JIM-493

2.0g/in3 WCL SCR塗敷+1.5g/cft ASC老化件: F01ZH003GI-54

PDEC R24-128

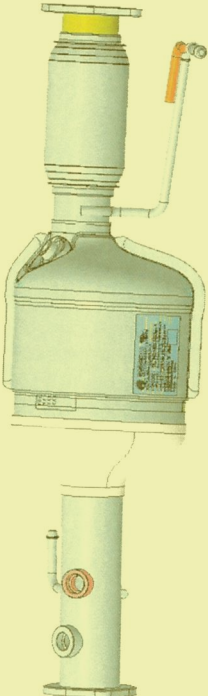
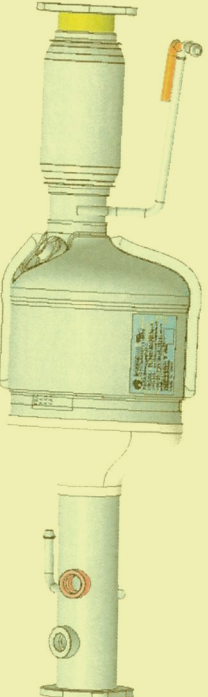
零件号		零件名称	Project	样件阶段	变更来源
F01ZH003GL-53		SCR UNIT	JIM-493	A	BOSCH/Customer
		变更后			
变更描述	 SCR UNIT: F01ZH003FV-02 SCR WELDING: F01Z5017W9-01 SCR CANNING: F01Z5017WA-01 SCR CATALYST: F01Z501891		 SCR UNIT: F01ZH003GL-53 SCR WELDING: F01Z50180C-53 SCR CANNING: F01Z50180D-53 SCR CATALYST: F01Z5017FJ-40		
变更原因	释放1.7g/in3 WCL SCR涂敷+3g/cft ASC老化件做测试;				
风险点（影响）	无				
验证方法	无

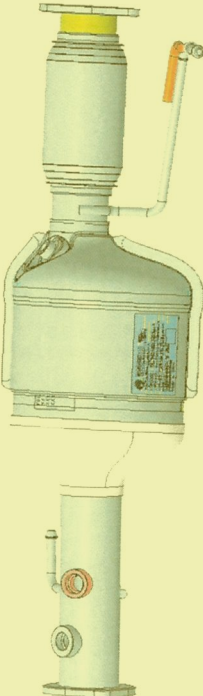
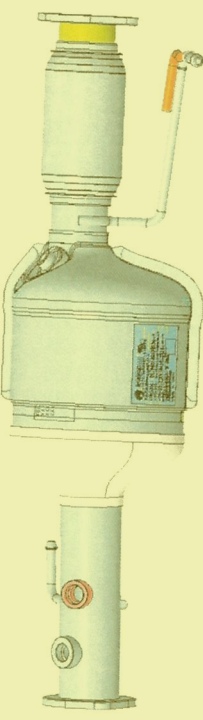
零件号	零件名称	Project	样件阶段	变更来源
	F01ZH003GL-54	SCR UNIT	JIM-493	A	BOSCH/Customer
变更描述	变更前		变更后		
	 SCR UNIT: F01ZH003FV-02 SCR WELDING: F01Z5017W9-01 SCR CANNING: F01Z5017WA-01 SCR CATALYST: F01Z501891		 SCR UNIT: F01ZH003GL-54 SCR WELDING: F01Z50180C-54 SCR CANNING: F01Z50180D-54 SCR CATALYST: F01Z5017YD-51		
	释放2.0g/in3 WCL SCR涂敷+1.5g/cft ASC老化件做测试;				
	无				
	无

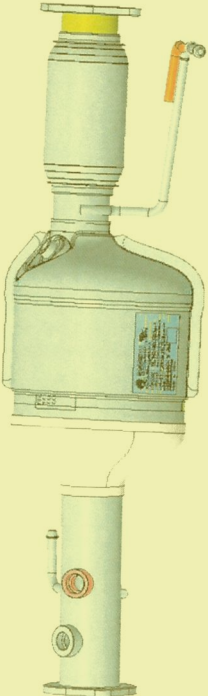
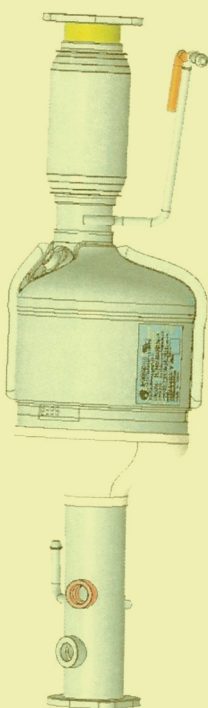
零件号	零件名称	Project	样件阶段	变更来源
F01ZH003GL-55	SCR UNIT	JIM-493	A	BOSCH/Customer
变更前		变更后		
变更描述	 SCR UNIT: F01ZH003FV-02 SCR WELDING: F01Z5017W9-01 SCR CANNING: F01Z5017WA-01 SCR CATALYST: F01Z501891  SCR UNIT: F01ZH003GL-55 SCR WELDING: F01Z50180C-55 SCR CANNING: F01Z50180D-55 SCR CATALYST: F01Z5017FJ-41			
变更原因	释放1.7g/in3 WCL SCR涂敷+1.5g/cft ASC老化件做测试;			
风险点（影响）	无			
验证方法	无
